COMITATO VALUTAZIONE DI IMPATTO AMBIENTALE

Parere n. 20/2018

Oggetto: Ditta: EDILIZIA BERT S.a.s.
Sede Legale: Via Callesette 58 30030 FOSSO'
Intervento: Rinnovo dell'autorizzazione all'esercizio di impianto di recupero rifiuti art. 13 L.R n. 4/2016
Comune di localizzazione: FOSSO'
Procedura di verifica dell'assoggettamento a Valutazione d'Impatto Ambientale ai sensi dell'art.13 della L.R n. 4/2016.

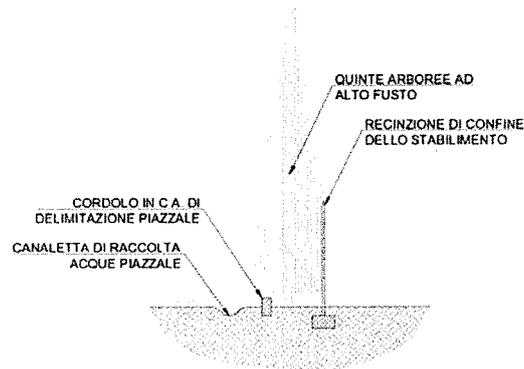
L'intervento in progetto prevede la delimitazione del settore sud, l'installazione di un adeguato impianto di trattamento delle acque di prima e seconda pioggia e la realizzazione di un unico scarico delle acque meteoriche sul fossato presente lungo il confine sud dell'impianto, rispettando i limiti di accettabilità del D.M. 30/07/1999 secondo lo schema di seguito riportato:

Si evidenzia che la soluzione proposta in merito alla gestione delle acque meteoriche, a seguito della richiesta di integrazioni, pur prevedendo il trattamento delle acque di prima e seconda pioggia, necessita di ulteriori approfondimenti in merito all'adeguatezza della pavimentazione e al dimensionamento dell'impianto, con particolare riferimento al dissabbiatore statico e alle canalette di raccolta delle acque, da sviluppare nell'ambito del procedimento relativo all'autorizzazione allo scarico. L'impianto di raccolta e trattamento delle acque di dilavamento dovrà essere realizzato entro i termini previsti dal Piano di Tutela delle Acque (31.12.2018).

Si rileva tuttavia che il sistema di trattamento delle acque necessita di ulteriori approfondimenti in merito al suo dimensionamento, da sviluppare nell'ambito del procedimento relativo all'autorizzazione allo scarico.
